傳感器規格簡化

整合通知

傳感器 RCE、RCE1、RDFE(V)、RDGV、RCD、RCI、RCA、RCB、RCM 系列

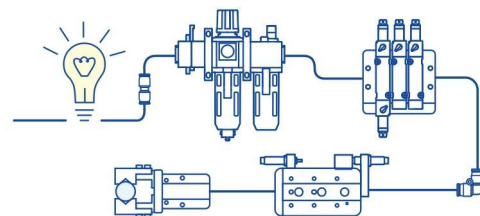
調整前[現階段型號-規格]		調整後[新款型號-規格]		配合件變更
傳感器型號	外型與溝槽型式	傳感器型號	外型與溝槽型式	本體安裝槽溝變更
RCE 系列		RDC RQC [水平型] / RDCV RQCV [垂直型]		※舉例示意  MCFA 本體安裝槽溝變更  MCFA2
RCE1 系列				
RDFE 系列				
RDFEV 系列				
RDGV 系列				
RCD 系列				
RCB 系列				
RCI 系列		RDT RQT [水平型]		不變更

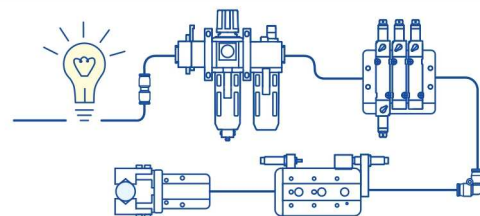
調整前[現階段型號-規格]		調整後[新款型號-規格]		配合件變更
傳感器型號	外型與溝槽型式	傳感器型號	鋼帶、固定座型式	鋼帶、固定座變更
RCA 系列	固定座型式  	RDC RQC [水平型] / RDCV RQCV [垂直型] / RDT RQT [水平型]	T 型溝 / C 型溝 	 固定座變更
	鋼帶型式  		T 型溝 / C 型溝 	 鋼帶變更
RCM 系列	鋼帶型式
